海龍三號離岸風力發電計畫 環境影響差異分析報告

(第二次變更)

(定稿本)

環境影響評估審查委員會
第 418 次會議後續應辦事項
[環署綜字第 1111061631 號]

圖 4.3-2 本次變更新增三腳套筒式風機基礎示意圖

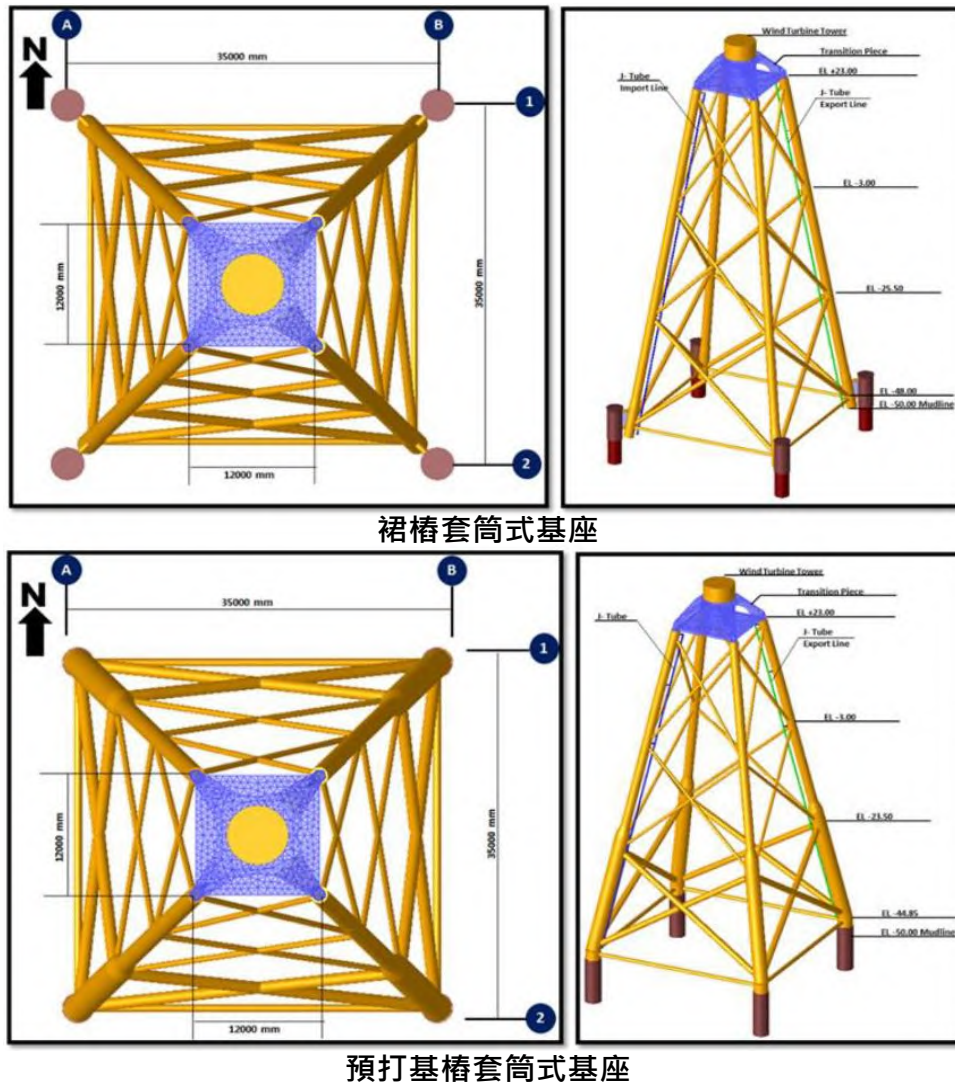
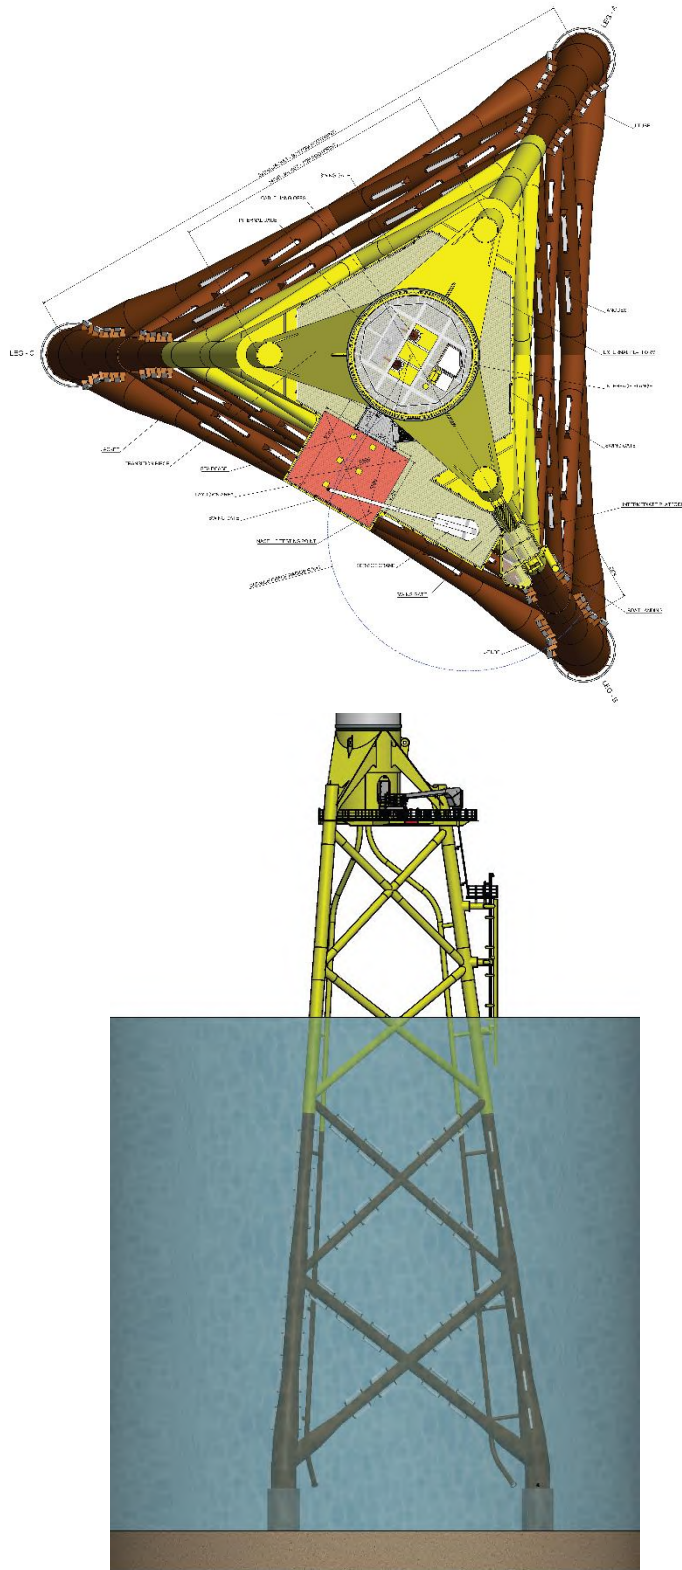
(一) 張委員學文說明略以：「本2案主要變更內容為風機基樁增加三腳套筒式結構、海纜和陸纜路線及海上變電站由2座變更為1座。討論重點包括海龍二號風場之10%基樁數於打樁時的水下噪音監測結果低於159 dB，以及環境督察總隊所提有關水下噪音的意見，開發單位都接受；另外，針對本2案的風機間距，原來海龍二號和海龍三號風場之間廊道，因與經濟部合約規定不可以設置風機，現在可以設置風機，故增加滿多放置風機的空間，如果地質調查結果適合放置風機，將風機移至該廊道，

本次變更風機基礎型式將優先採用套筒式結構，每組包含三支或四支主要的支撐腳柱以及鋼管與堅硬的交叉支架(圖 4.3-2)，支撐腳柱之固定方式由底部導引的裙樁或預打基樁所組成。

圖 6.11.1-6 風機點位平均擬反應譜加速度分析結果示意圖 (PSA)(以海龍二號 P0201 孔位為例)

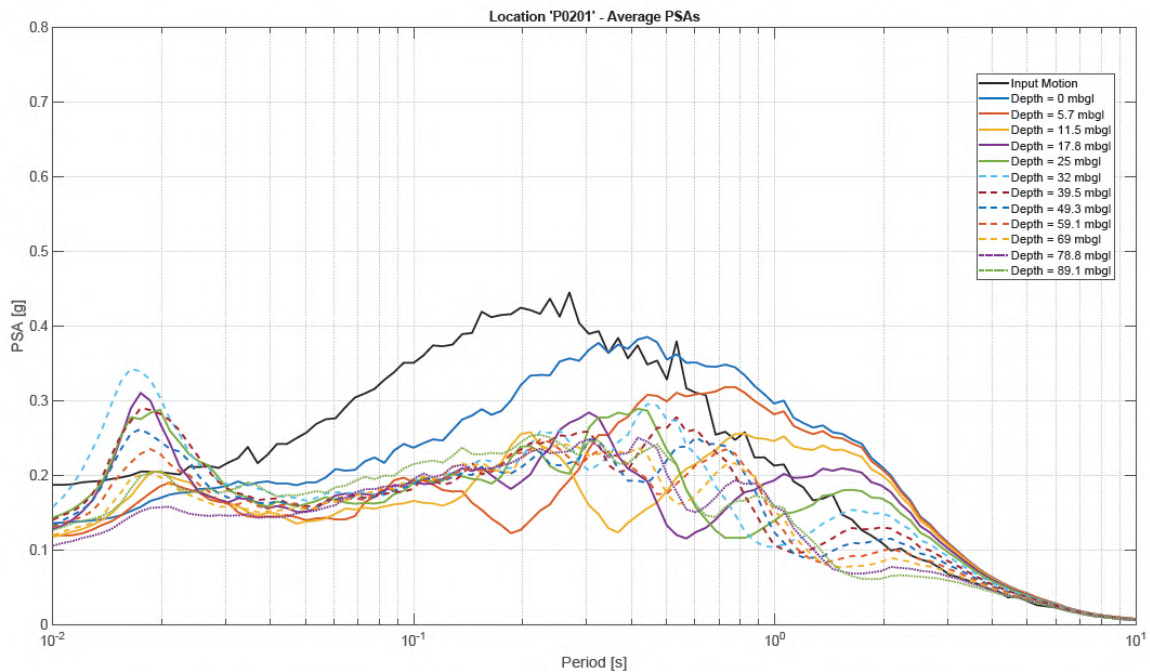
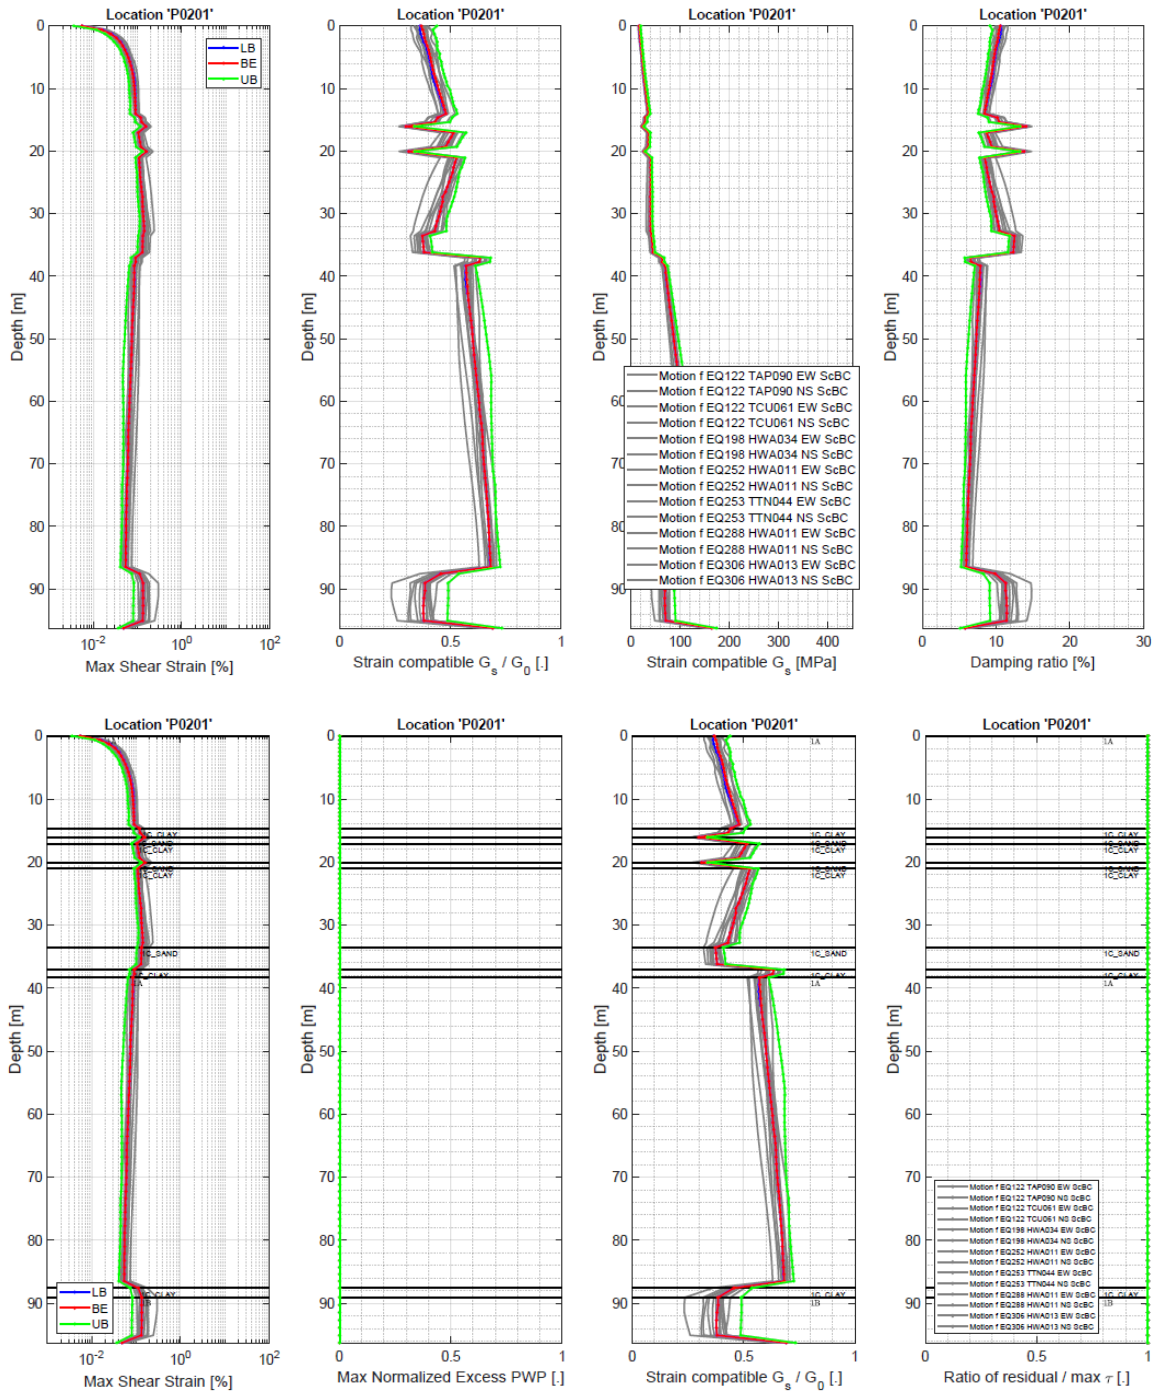
2、2案採用大型風機地震危害度分析之考量。

- (七) 李委員錫堤發言略以：「本次變更是風機大型化，而風機大型化要如何考量地震？本人有提醒風機大型化，自然振動頻率會變低，所以地震的考量就不太一樣，低頻震波從遠處傳來，如從東邊的海溝或南邊的海溝，甚至從西邊福建沿海的濱海斷層，很大規模的地震才會有很多低頻的波。本次提出尖峰地震加速度，所謂的加速度就是零週期的加速度，要從結構分析知道將來要做的風機自然振動頻率、週期。請開發單位針對風機加大，地震怎麼考量補充合理說明。」
- (八) 開發單位回覆說明如附件 7。
- (九) 主席確認與會委員無其他意見，宣布進行委員審議，決議如後述。

海纜變更
